■エンプラベアリング フラットタイプ おねじ付 外観および仕様比較

■仕様変更対象型番

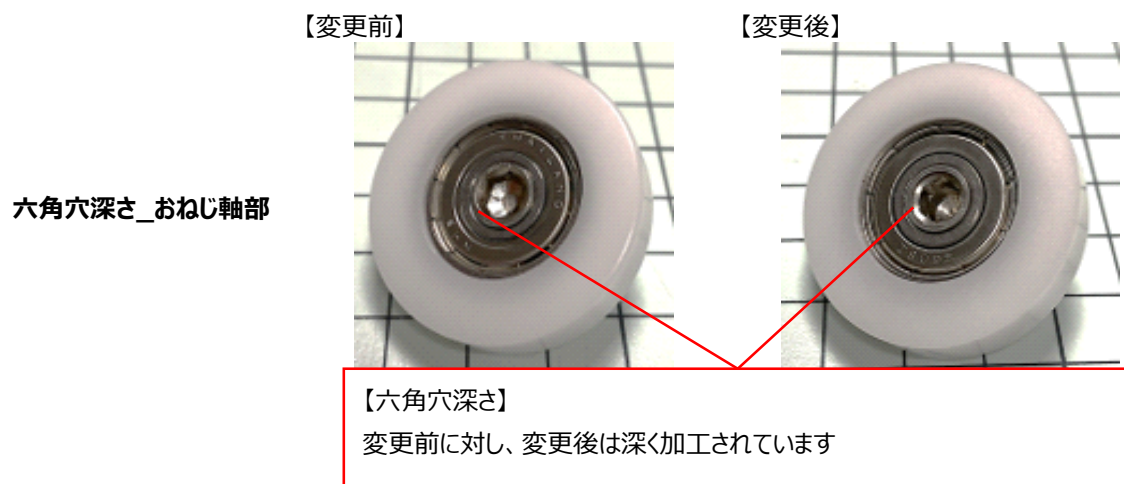
※以下の仕様変更がありますが、使用上問題はございません。

型式	基本定格荷重		許容回転数 rpm (参考)
		Cr (動) N	Cor (静) N	
ベアリング仕様	変更前	L-1040ZZ	0.708	54000
	変更後	SMR104ZZ	0.711	48000
